SERVICE INFO – INA 0054

Візуальні відмінності натяжного пристрою ременя 533 0086 30

Арт. номер: 533 0086 30

Зображення 1: Версія INA з двома гвинтами M8x35

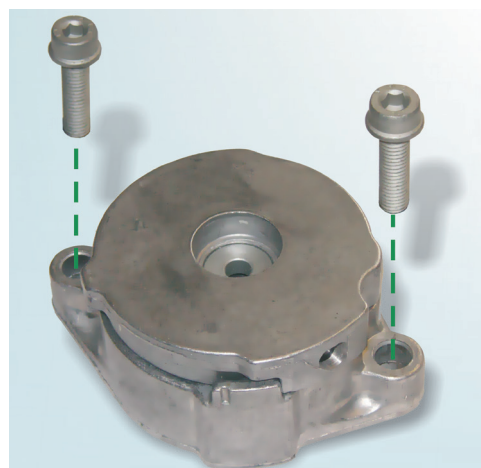
Під час заміни натяжного пристрою ременя 533 0086 30 на транспортному засобі можна встановити показані на зображеннях версії.

На даний час компанія Automotive Aftermarket пропонує версію, яка показана на зображенні 1.

Обидві версії відповідають технічним вимогам.

З огляду на те, що пристрій натягування ременя 533 0086 30 (зображення 1) має товстіші фланці, необхідно обов'язково використовувати гвинти (M8x35), які поставляються компанією Schaeffler Automotive Aftermarket.
